Doplňěk technické zprávy v rámci revize DPS č.K1-1, K2-2 dle Smlouvy o dílo ze dne 18.2. 2015 řešící:

Název akce:	Oprava a rekonstrukce areálu klášterů Český Krumlov – část areál bývalého kláštera řádu sv. Kláry
Místo akce:	Český Krumlov, areál mezi ulicemi Latrán a Pivovarská k.ú. Český Krumlov, 622931 p.č.766/1 – K1, K3 p.č.711/1 – K2 p.č.712 – K4 p.č.766/2 – K5
Stavebník:	Město Český Krumlov náměstí Svornosti 1, 381 01 Český Krumlov IČ: 00245836
Partneři projektu:	Městské divadlo Český Krumlov IČ: 65006267 Horní ul. 2, 381 01 Český Krumlov Kontaktní osoba/ředitel: Jan Vozábal Tel.: 602 331 162 E-mail: jan.vozabal@divadlock.cz Manažer projektu: Ing. Kateřina Slavíková Tel.: 602 308 852 E-mail: katerina.slavikova@divadlock.cz
Generální projektant:	<u>Sdružení pro zpracování projektové dokumentace akce opravy a rekonstrukce areálu klášterů Český Krumlov – část areál bývalého kláštera řádu sv. Kláry</u> <i>Masák & Partner s.r.o.:</i> Ing. arch. Jakub Masák autorizovaný architekt bez specifikace oboru č. autorizace: 03 086 Rooseveltova 39/575, Praha 6, 160 00 tel.: 777 121 003 e-mail: masak@masak-partner.com <i>Metropojekt Praha, a.s.</i> Ing. David Krása – místopředseda představens

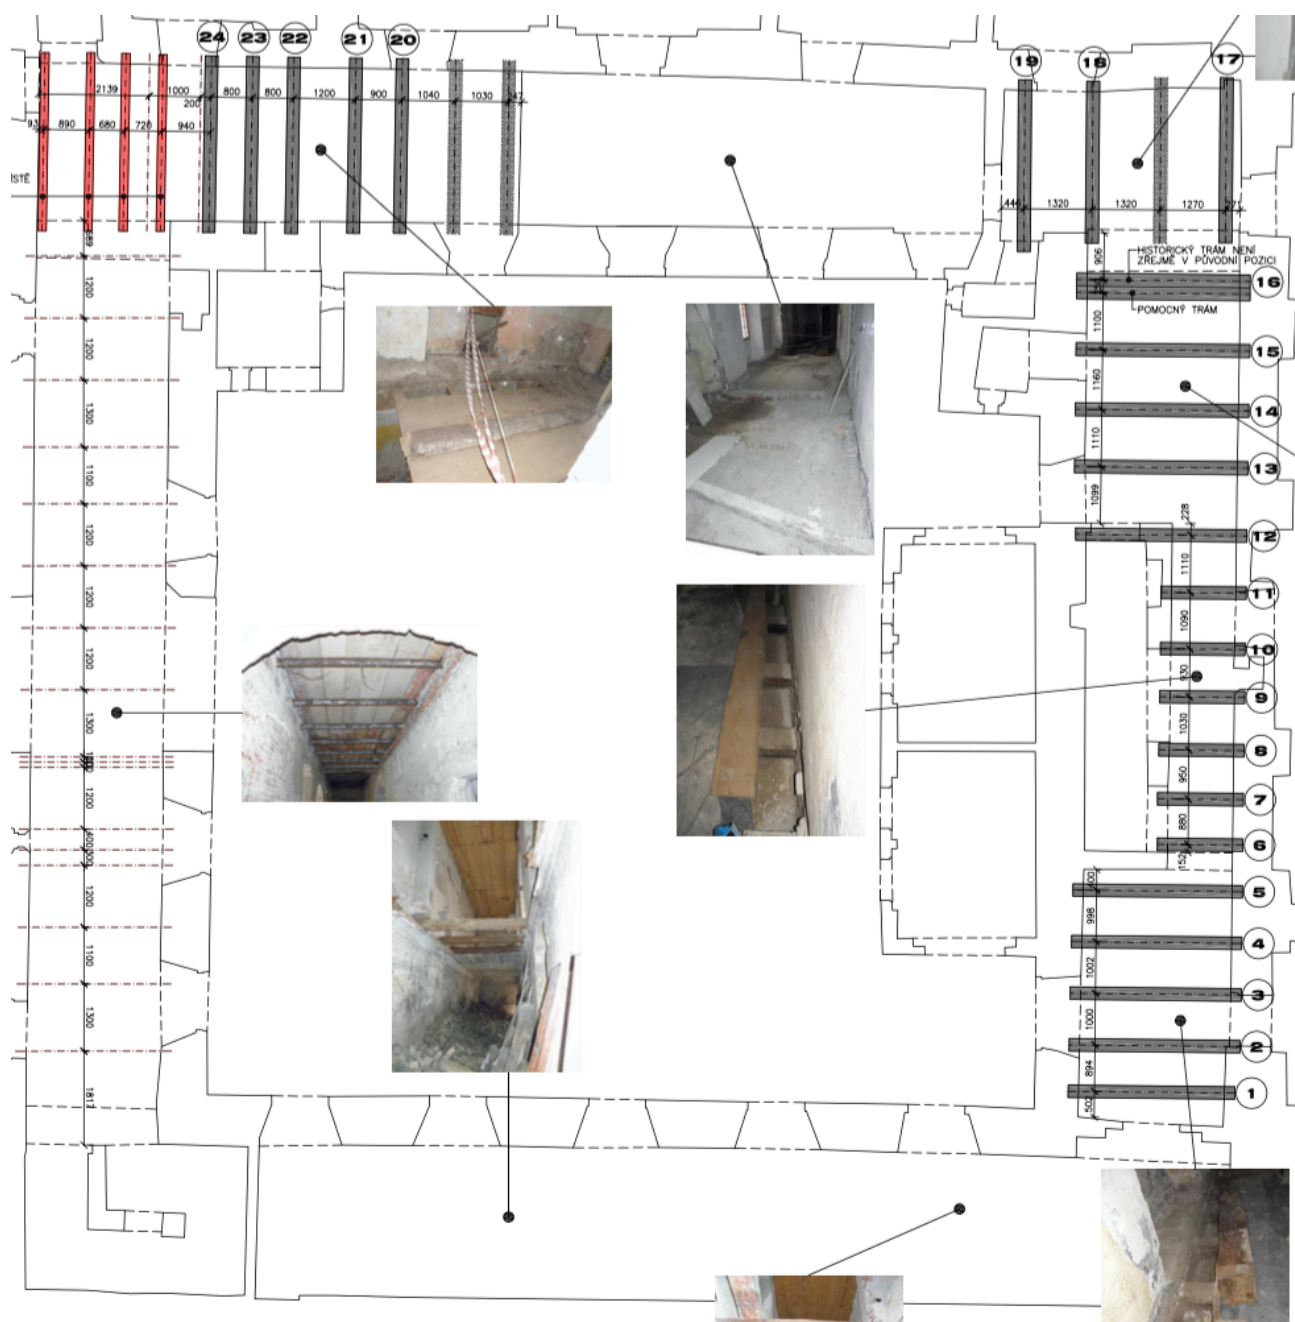
V rámci stavby a návaznosti na objevené gotické sklepy (viz.níže) je navržena úprava výšek nových podlah v části 1.NP (v závorce poznámka s popisem změny):

Výška podlahy v DPS 10/2011	Nově navržená výška
K1-1-014 0,000	+0,150 (z důvodu zastropení
sklepů, v části chodby nově navržená rampa 4,2% od vstupních dveří)	
K1-1-015 +0,250	+0,150
K1-1-016 +0,250 (prkenná)	+0,150 (cihelná dlažba)
K1-1-017a +0,250	+0,150
K1-1-017b +0,250	+0,150
K1-1-018 +0,250	+0,150
K1-1-020 +0,250 (prkenná)	+0,150 (cihelná dlažba)
	+0,300 (cihelná dlažba – schod
	z důvodu klenebního pásu
	v podlaze)
K1-1-021 +0,250	+0,150
K1-1-022 +0,250	+0,150
K1-1-025 +0,020 (prkenná)	+0,200 (z důvodu zastropení
sklepů, cihelná dlažba)

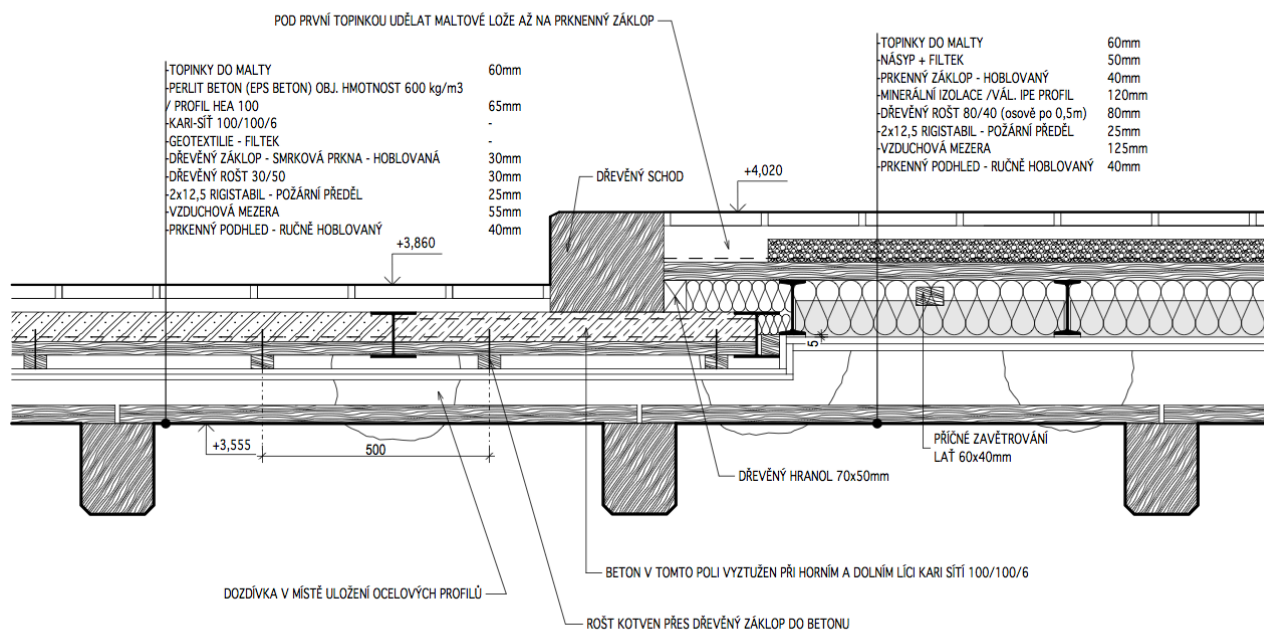
Gotické trámy nejsou na navrhovaný provoz unosné. Z tohoto důvodu je nutné nad nim realizovat novou stropní konstrukci, která bude zároveň požárním předělem mezi požárními úseky. Stropní konstrukce je navržena z ocelových I profilů. V místě stropních trámů č.20 – 24 je navržena snížená skladba:

Snížená skladba je z důvodů návazností výškových úrovních podlah 2.NP, schodiště a bezbariérového přístupu z výtahu do mj. sloupového sálu. Zároveň je nutné v této části z technologických důvodů tyto trámy osadit o cca 50 mm níže z důvodu realizace požárního předělu, který musí být ze spodní strany řádně přestěrkován.

Řešení v místě schodišťové stěny:

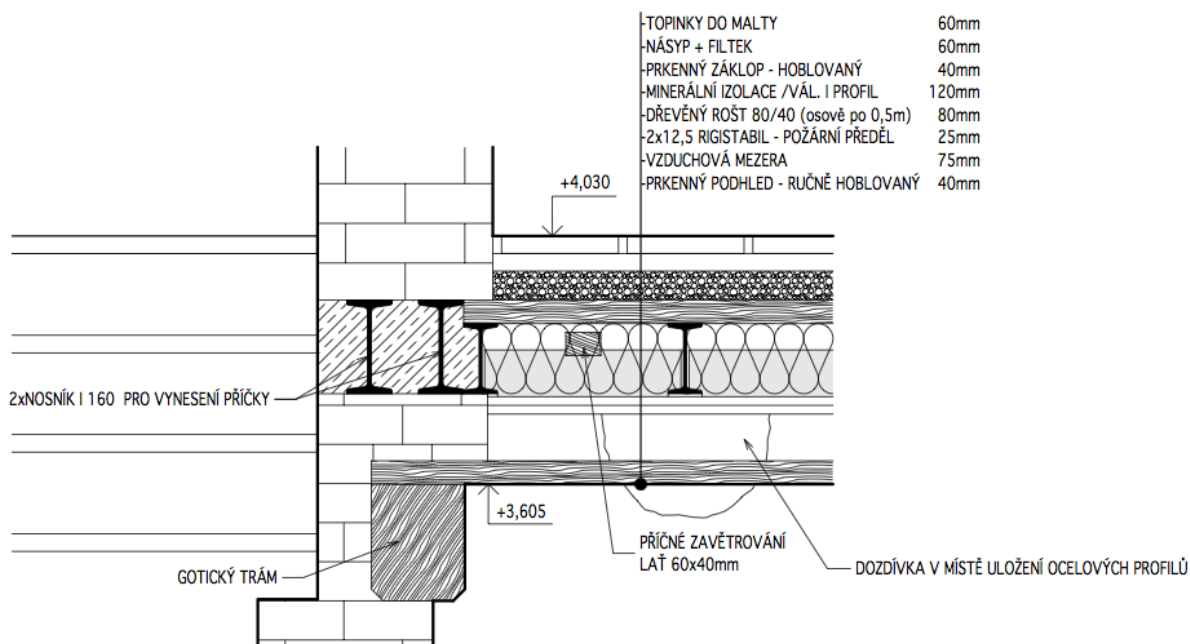
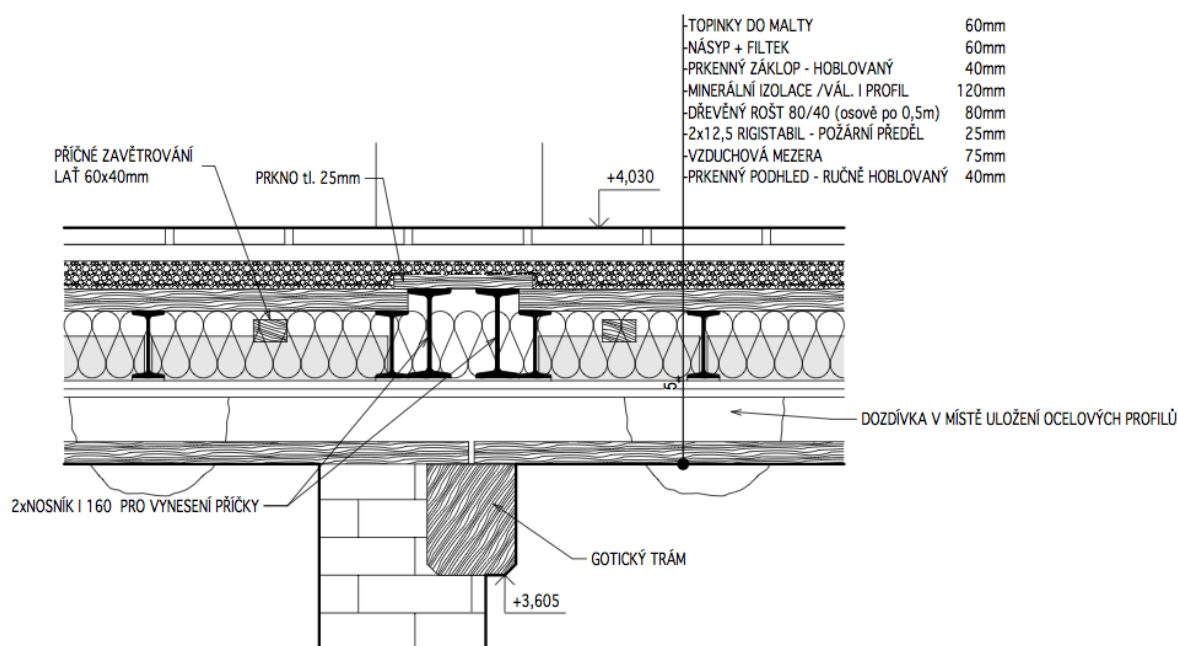
Detail vyvšení trámů č.17 – 19 z důvodu špatné únosnosti i po restaurování a vložení protéz:

Replika biedermaierových kachlových kamen K1-2-007 (nahrazují v DPS navržený typový výrobek „empírových“ kamen) – X49:

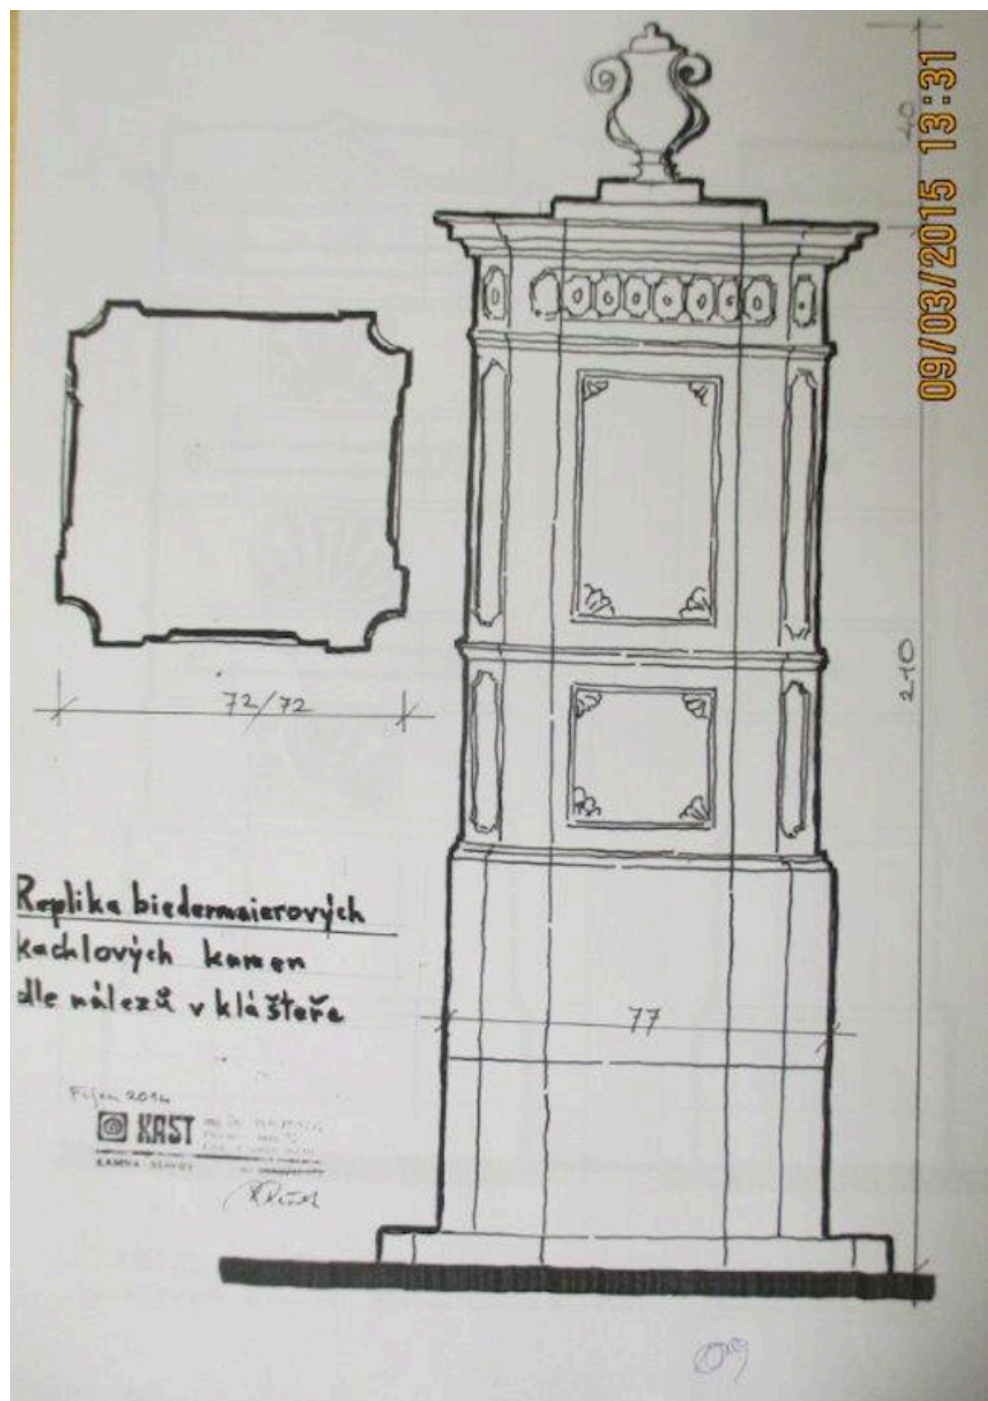
Do velkého sálu se středovým pilířem K1-2-006 jsou navržena velká kamna barokní, zelená, kde byla dochována největší sbírka původních střepů z kachlů. Tato kamna jsou zajímavá svojí zvláštností, kde je použito zakřivení velké plochy nástavce pouze

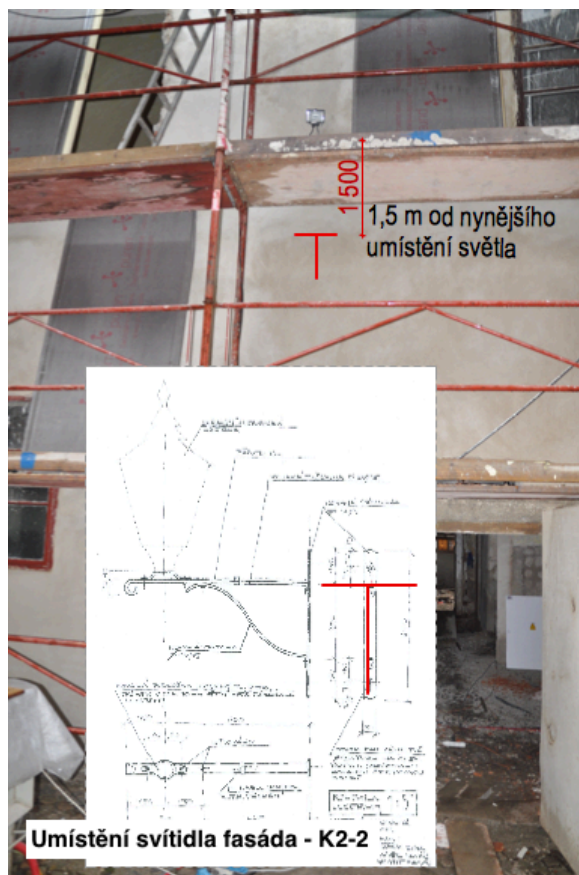
Na základě požadavku zadavatele je z důvodu zamezení přístupu do úzké uličky (K1-K3) mimo provozní dobu objektu navržena historizující (kovaná, oblouková, provlíkaná) mříž Z117.
